Tilsynsrapport etter dokumenttilsyn ift. Cowi AS. Gnr/bnr 160/248/2 og 5, Fridtjof Nansens vei 8

Tiltakets art: Plassering av murer/terrasser ifm. oppført leilighetsblokk med parkeringskjeller.

TILSYNSRAPPORT ETTER DOKUMENTTILSYN, jf. PBL § 25-1

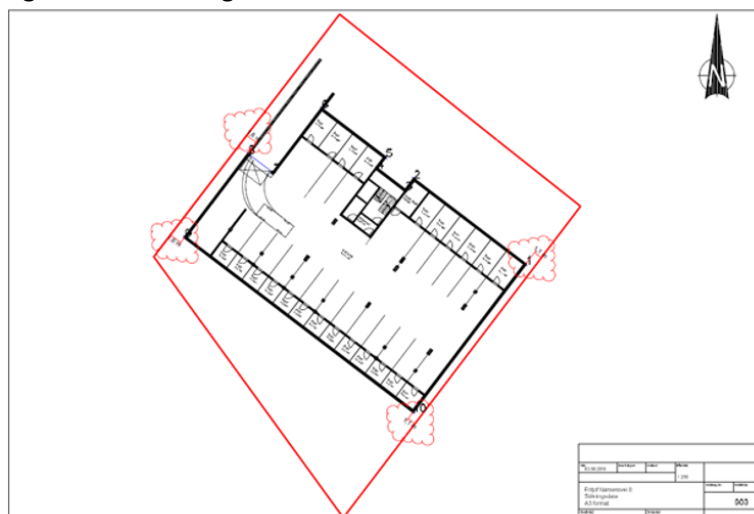
03.08.2018: Grunnmur innmålt over byggegrensa, langt inn i område regulert til grønnsstruktur/turveg, og nærmere nabogrensa enn 4 meter.

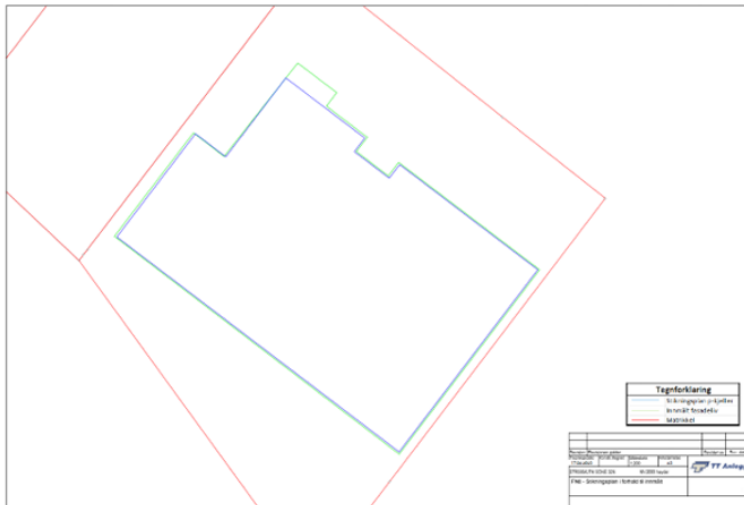
03.08.2018: Garasjekjelleren angitt med målt avstand 1,1 meter fra grensen (som er ok ift. en viss overskridelse av byggegrensen for de deler av anlegget som er beliggende under bakkenivå, men ikke

akseptabelt for de deler av garasjekjelleren som går inn i området regulert til grøntkorridor/turveg, og ikke akseptabelt ift. de deler av byggverket som er over bakkenivå.

På skissen av 17.04.2023 er innmålt fasadeliv noe utenfor stikningsplanen for p-kjeller. Fasadelivet skulle på stedet vært langt innenfor stikningsplanen for p-kjeller, i tillegg til at stikningsplanen for p-kjeller også er feil ift. reguleringsplanens formålsgrænse.

Udatert innmålt plassering viser byggets plassering over byggegrensen, oppå regulert grøntareal (som kommunen skal overta eierskapet til) og nærmere nabogrensen enn 4 m.
